- Réaménagement -  
CLEMENCEAU, BOYÉ, PALAIS, DE GAULLE

# Conseil participatif Clemenceau

Lundi 7 mars 2022

Compte-rendu #04

### Section 6 - «Palais»

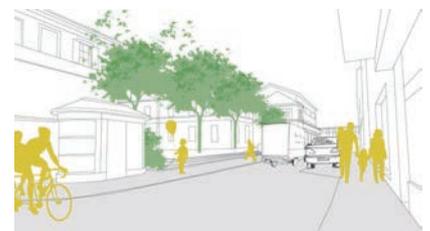
- le fait de **prévoir un accès PMR** au square de la mairie, directement **depuis la rue du Palais**,
- le fait de **retirer les deux stationnements** le long des grilles du square, entre l'accès au square et les sanitaires publics,
- de faciliter les déplacements à la rue Toupinerie,
- le fait de **préserver le maximum des grilles** avec mise en accessibilité de l'accès.

Les aménagements proposés devront bien **mettre en avant la priorité piéton sur la chaussée**, et donc la réduction de vitesse des véhicules (sortie véhicules du parking, virage, ...)
